Relatório da Consulta Pública
do Relatório de Conformidade Ambiental do Projeto de Execução (RECAPE)

Alteração ao Loteamento Parque de Santa Cruz "Aquaterra Masterplan"

RECAPE 1683/2024

Comissão de Coordenação e Desenvolvimento Regional de Lisboa e Vale do Tejo, I.P.

AQUEDUTO DAS FRANCESAS

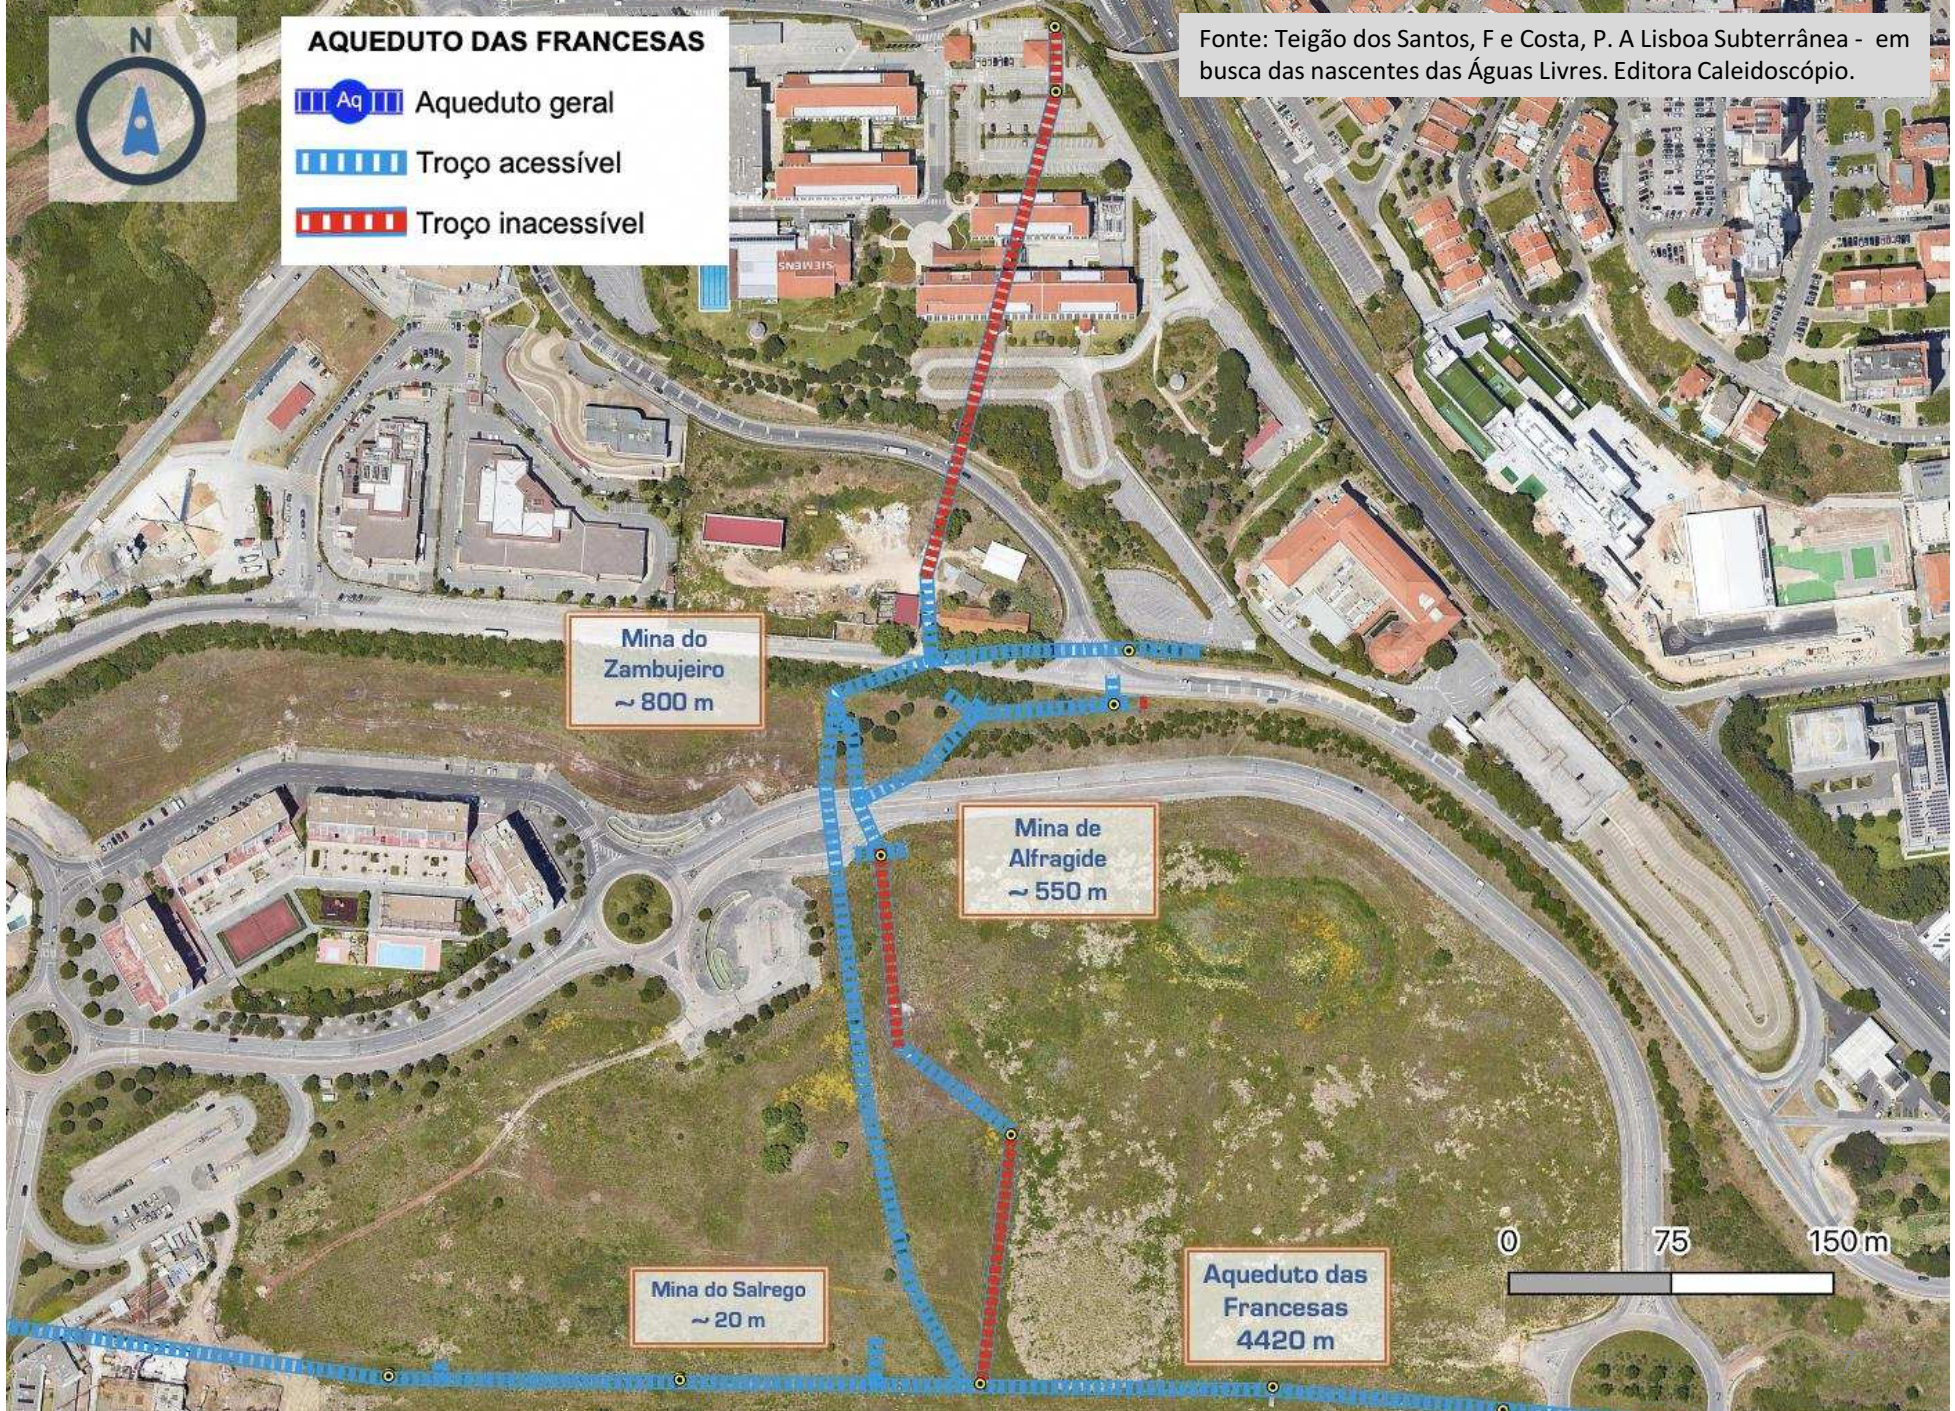
Nos dois mapas seguintes apresenta-se a implantação destas galerias tendo por base o levantamento feito no terreno (pelo exterior e interior) e tendo também em consideração a cartografia histórica para as zonas onde não foi possível aceder

- Somente um aprofundado levantamento de todas as galerias existentes na área do projeto permitirão a sua preservação
- Os elementos que consultamos no trabalho que temos desenvolvido não tinham este levantamento completo, nomeadamente porque algumas das galerias não são facilmente acessíveis
- Esperamos que a partilha do levantamento que efetuamos possa contribuir para a preservação do importante e protegido património existente na área do projeto
- Estamos disponíveis para esclarecimento de qualquer questão

Mapa com o traçado das LAM.ZBJ 1 e 2

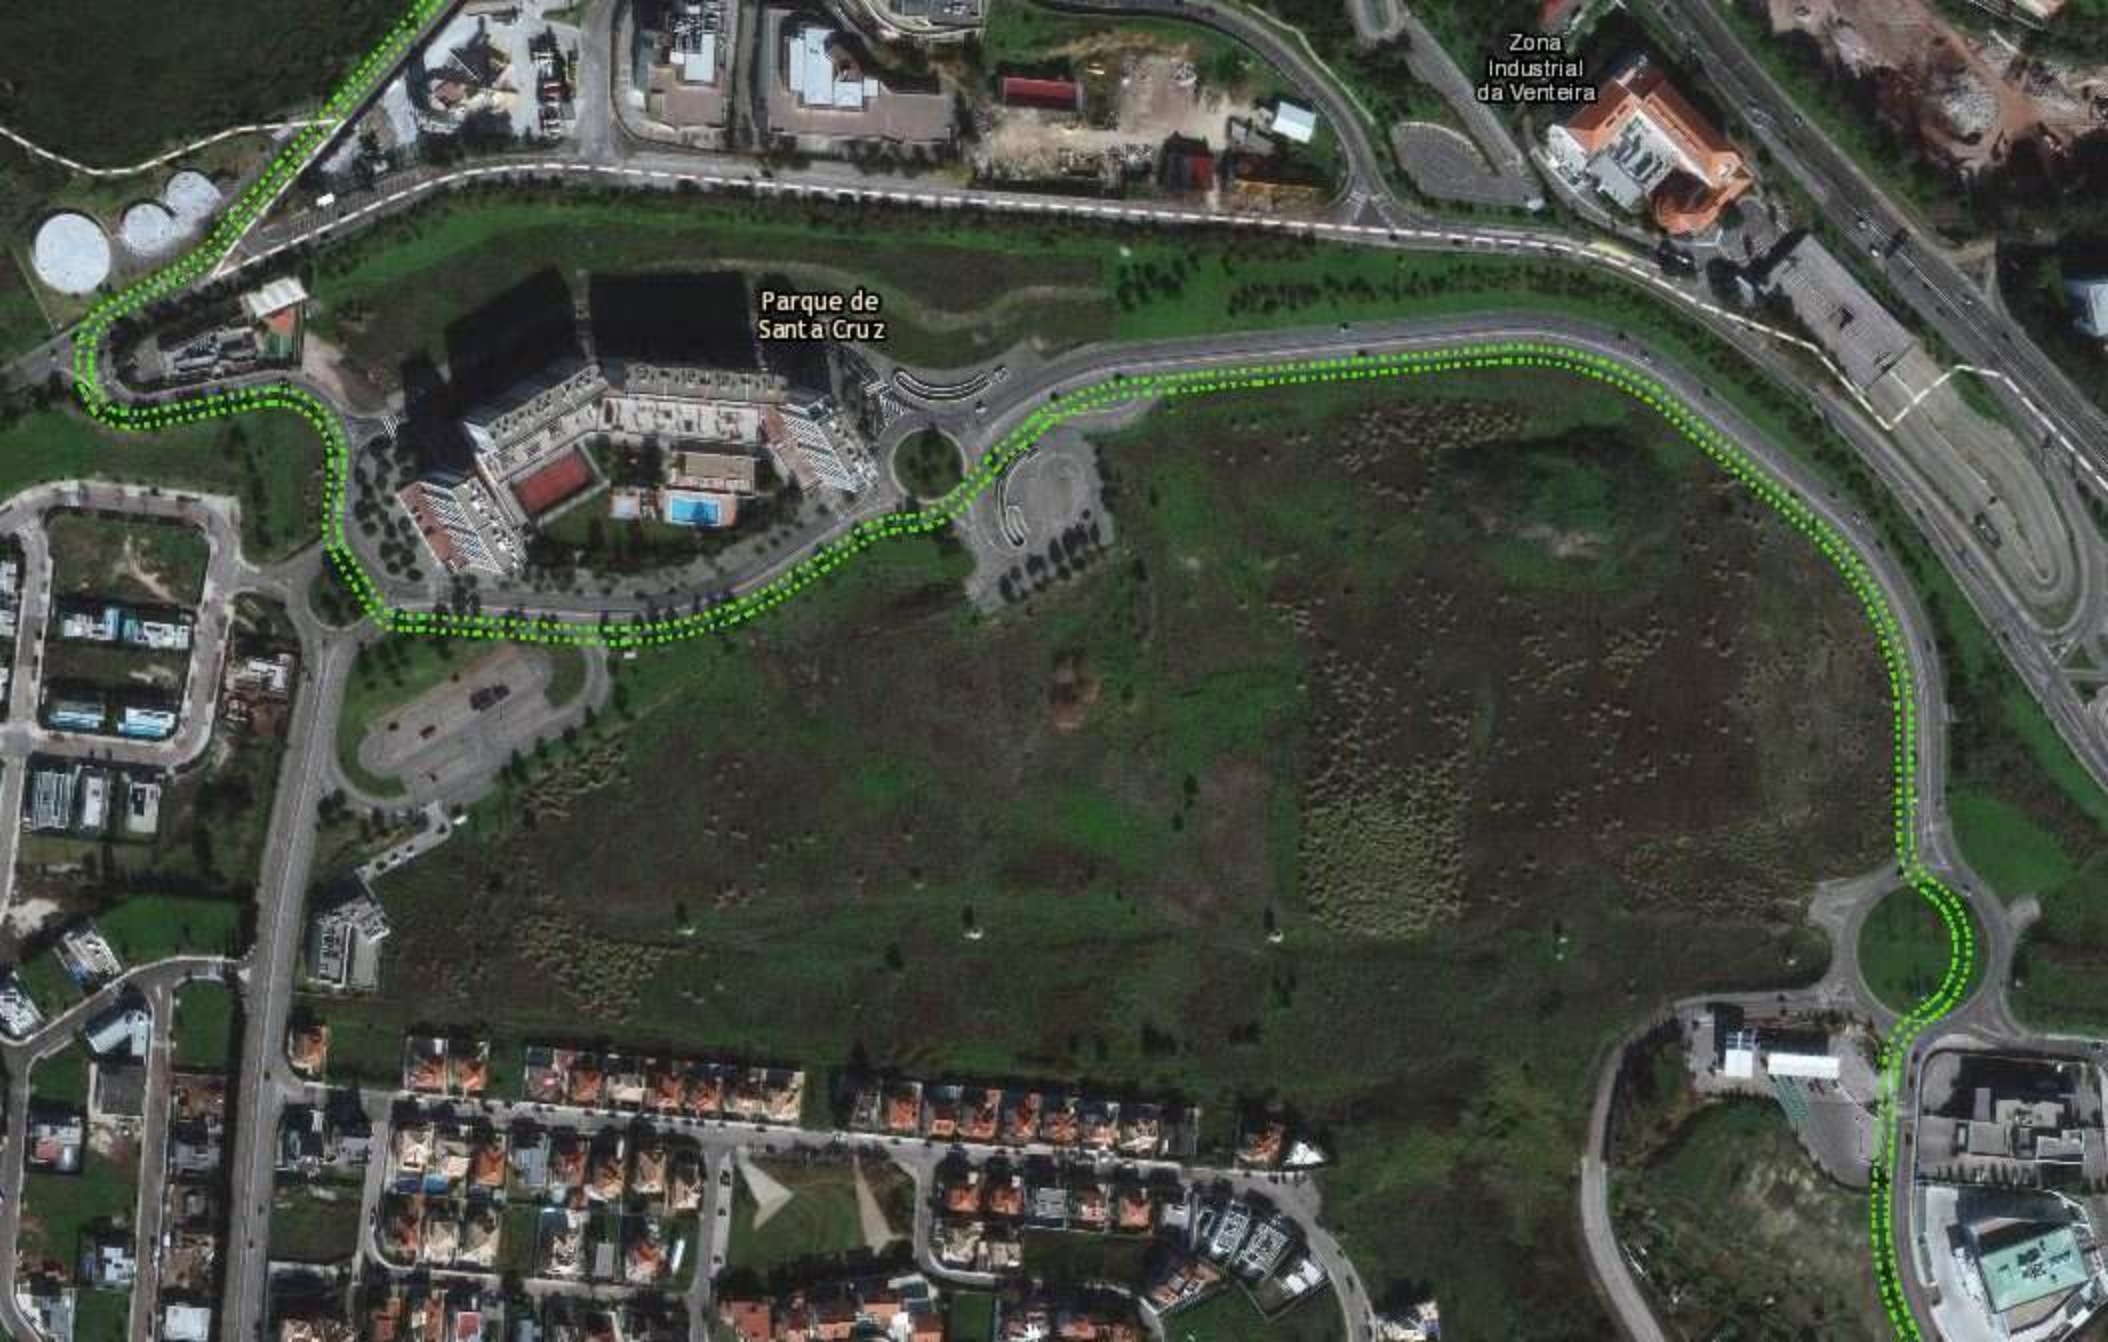
Relativamente ao projeto em consulta pública, informamos que no eixo Avenida João Paulo II/Rua Adriano Cerqueira, vias que, de acordo com os elementos facultados, assegurarão o acesso rodoviário às várias construções da operação urbanística, existem implantadas duas infraestruturas subterrâneas da RNT, mais precisamente duas linhas elétricas enterradas em paralelo, designadas como Linhas Alto Mira - Zambujal 1 e 2 (LAM.ZBJ 1 e 2), funcionando num atenção de 220 kV, conforme indicado no mapa do Anexo 1.

Face ao exposto, a operação urbanística Aquaterra Masterplan não deve prever intervenções no eixo Avenida João Paulo II/Rua Adriano Cerqueira que impliquem uma modificação do seu traçado (planimétrica ou altimétrica) e, ainda, quaisquer trabalhos a realizar na zona de servidão das linhas elétricas enterradas de 220 kV devem ser objeto de um acompanhamento próximo da REN durante o planeamento, projeto e construção, com o intuito de garantir a segurança das infraestruturas, pessoas e bens.

Corte da instalação tipo (PER006_BA)

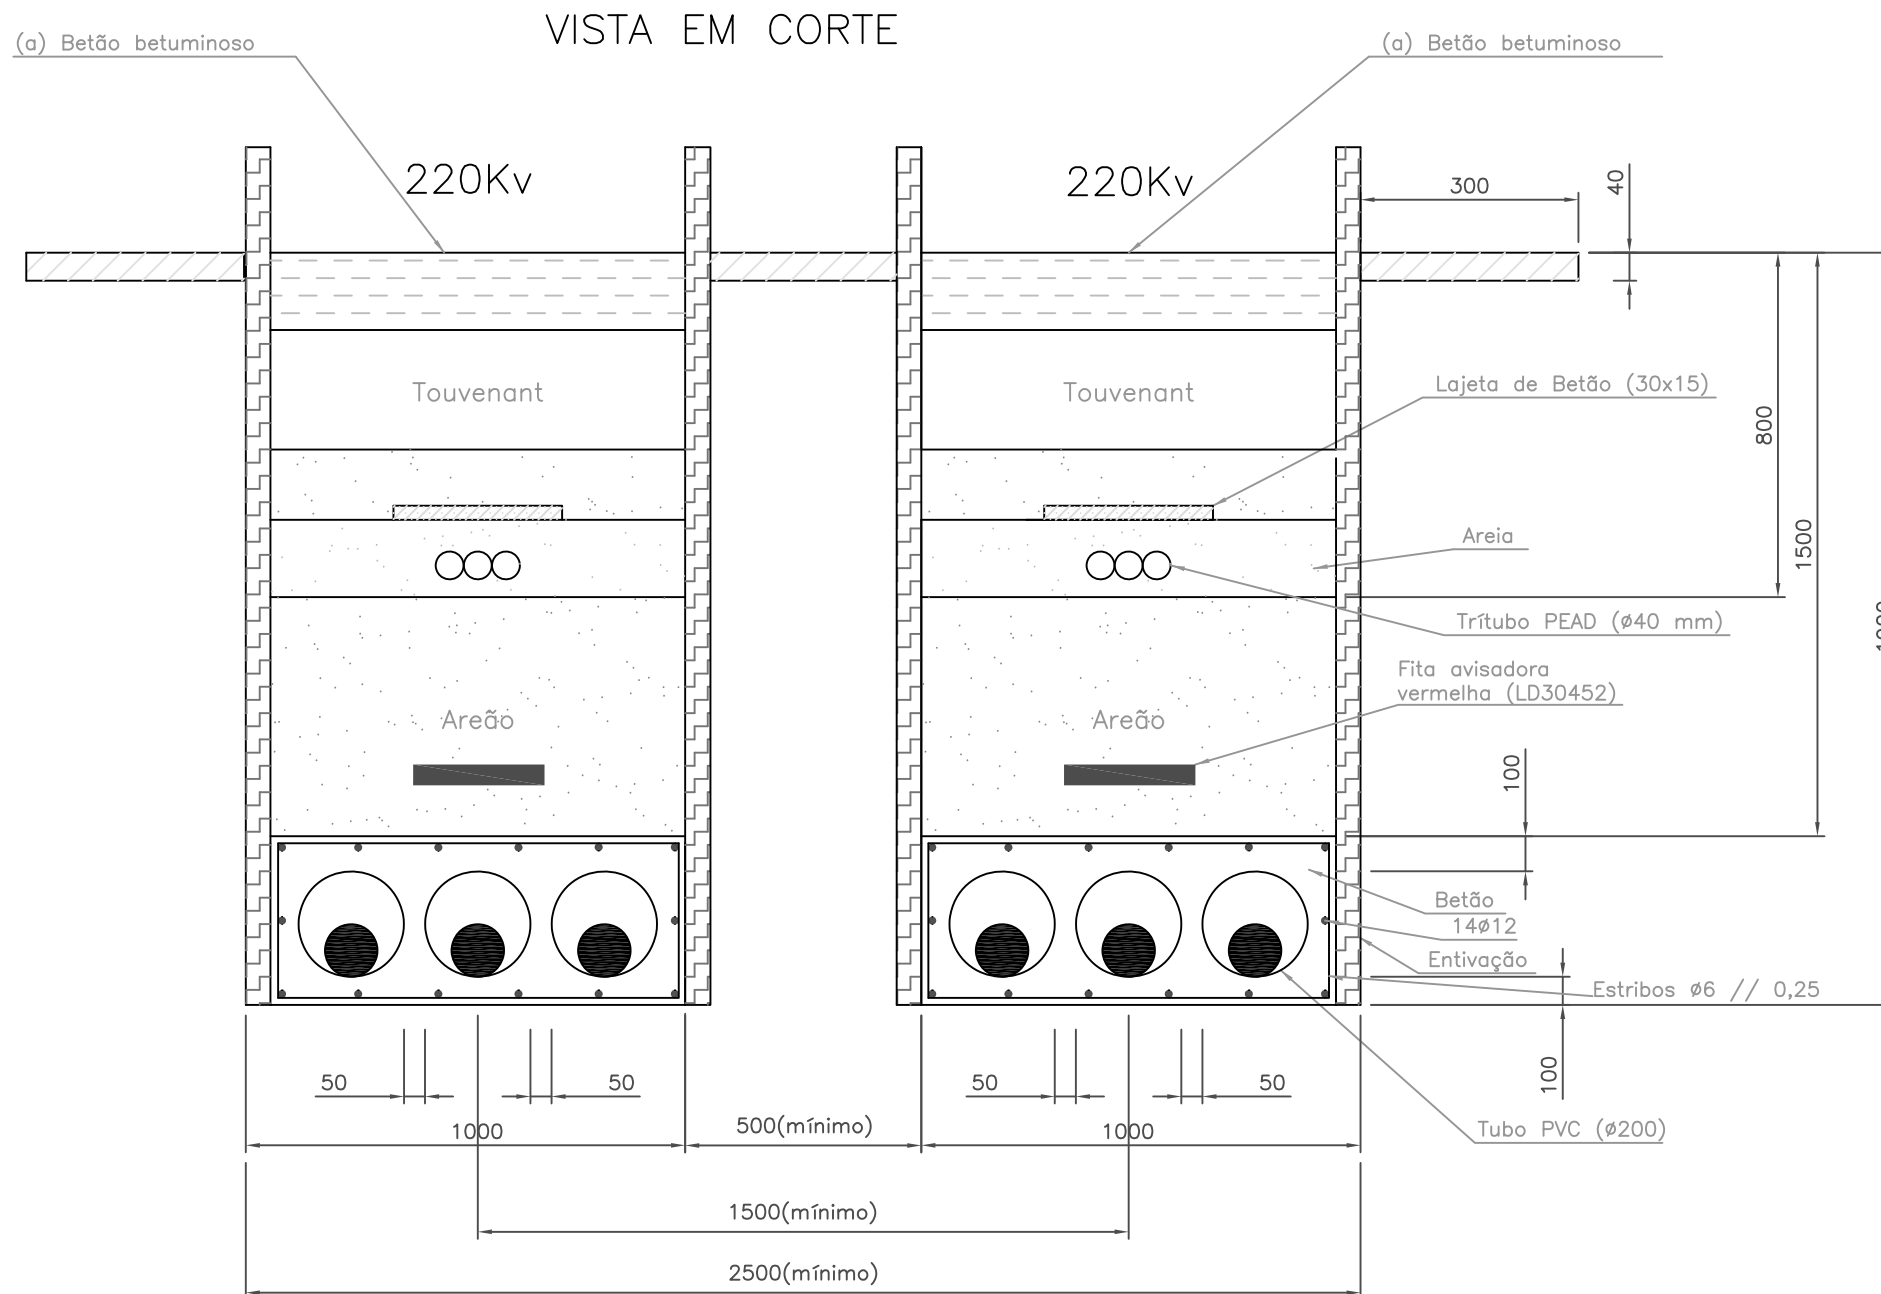
As referidas linhas subterrâneas da RNT foram instaladas em vala e entubadas, com uma proteção de betão, a uma profundidade variável de acordo com o desenho tipo do Anexo 2. A cerca de 0,80 m acima da cota de implantação dos cabos, ao longo de toda a extensão dos circuitos, foi instalado um tritubo contendo fibras óticas referentes aos circuitos de proteção, capazes de, em caso de avaria, garantir o seu corte em tempos muito rápidos. Existem ainda dispositivos de proteção e segurança complementares, designadamente, sobre os tritubos estão lajetas de betão e, sobre os cabos, fitas avisadoras de perigo de morte com identificação da REN, SA, (ver Anexo 3).
